Grupo Técnico de Trabalho (GTT) do Sistema Viário Municipal**ATA 08/25 - GTT SISTEMA VIÁRIO**

02 DE SETEMBRO DE 2025

Figura 3 - Alteração do traçado da Via Projetada SCI-206

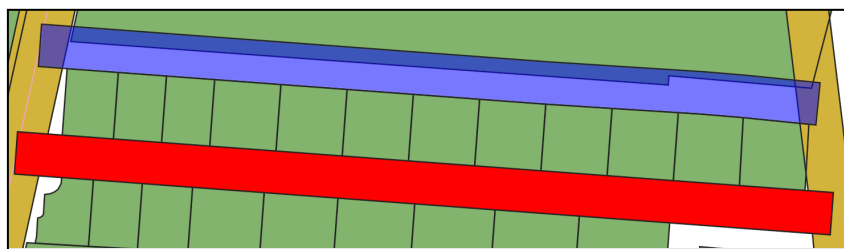
- 1.2. PMF E-94676/2025 - Cachoeira do Bom Jesus:** Deliberou-se por acatar o Parecer Técnico de n.º 29368222 emitido no âmbito do processo administrativo em análise. Fica alterado o posicionamento da via projetada SCI-206 para coincidir com o aprovado no projeto de condomínio de n.º 53022, mantendo sua faixa de domínio e seção transversal, com a inclusão do polígono em azul representado na figura abaixo:

Figura 4 - Alteração do traçado da Via Projetada CI-312

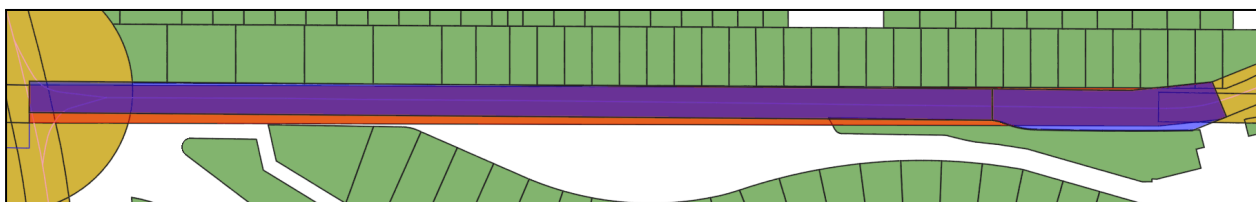
- 1.3. PMF E-123998-2025-Ingleses:** Deliberou-se por acatar o Parecer Técnico de n.º 29370955 emitido no âmbito do processo administrativo em análise. Fica alterado o posicionamento da via projetada CI-312 para coincidir com o aprovado no projeto de condomínio de n.º 53242. Para tal, altera-se a faixa de domínio de 18,00 metros para 15,00 metros no trecho mais próximo à Rodovia João Gualberto Soares, bem como adoção da seção transversal de n.º 63. No trecho restante, onde foi previsto alargamento viário pelo condomínio, altera-se a faixa de domínio de 18,00 metros para 19,50 metros de forma a adequar o traçado ao alargamento realizado, bem como adoção da seção transversal de n.º 27. As alterações indicadas acima estão representadas na figura abaixo, em que a Via Coletora Insular CI-312 tem seu traçado alterado do polígono de cor vermelha para o polígono de cor azul:
